APROVEITAMENTO HIDROELÉCTRICO DE SANTA LUZIA
NOVA BARRAGEM DO ALTO CEIRA
ESTUDO DE IMPACTE AMBIENTAL (EIA)

Aditamento

JULHO 2008

O seu objectivo é dar resposta ao solicitado pela Agência Portuguesa de Ambiente no seu Ofício com Refª 1050/08/GAIA de 16 de Junho de 2008, relativo ao Processo de Avaliação de Impacte Ambiental nº 1876.

Figura 1 – Localização do Complexo do Açor e da Nova Barragem do Alto Ceira

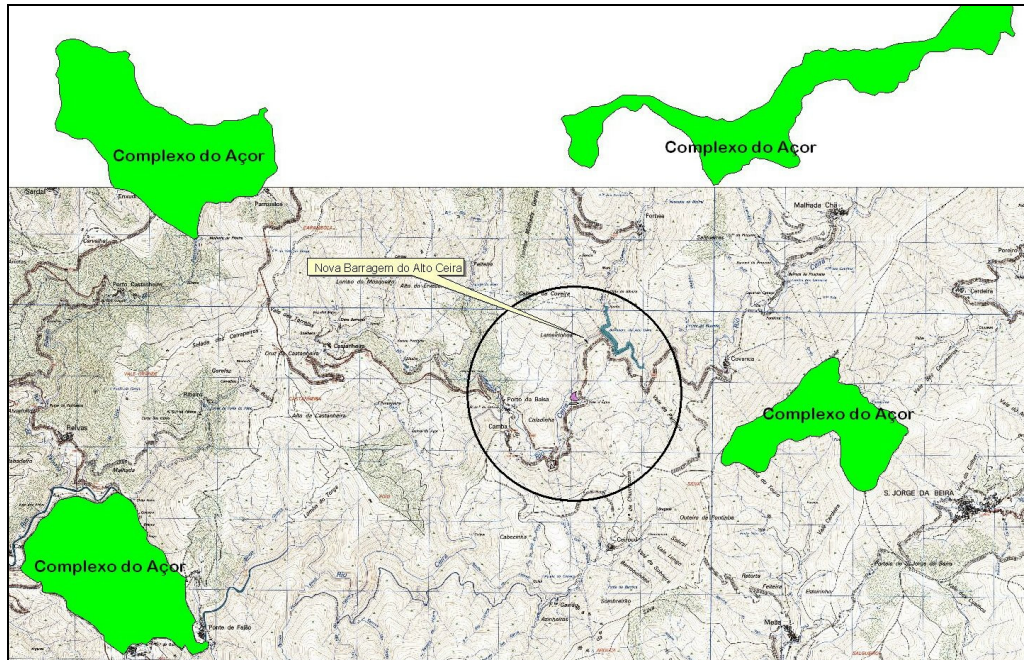
Apresentar cartografia de enquadramento com o Complexo do Açor.

A **Figura 1** reproduz a Figura 17 do Volume III do EIA. Apresenta a verde a área afecta ao Complexo do Açor, devidamente contextualizada com a localização da Nova Barragem do Alto Ceira. Conclui-se, portanto, que embora a área do projecto se localize entre as quatro áreas (Mata da Margaraça, S. Pedro do Açor, Cebola e Fajão) que compõem o Sítio "Complexo do Açor" (PTCON0051), classificado pela Resolução do Conselho de Ministros nº 76/2000 de 5 de Julho, a mesma não afecta nem interfere com nenhuma área de conservação da natureza.

Figura 3 - Evolução da população residente do concelho (1940-2007)

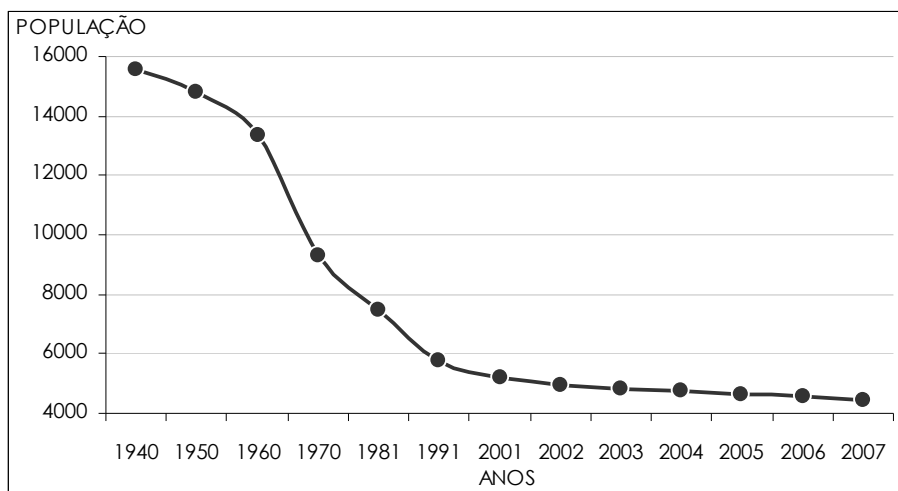
Adequar e complementar este descritor utilizando dados estatísticos recentes, uma vez que o EIA apresenta informação, relativa a este descritor, apenas até 2001.

A análise demográfica do concelho de Pampilhosa da Serra (Figura 3) permite detectar dois tipos de movimentos: forte perda populacional na década de 60 (superior a 30%) e decréscimo suave a moderado de população nas décadas de 40, 50, 70, 80 e 90 (inferior a 22,5%), que se manteve entre 2002 e 2007.
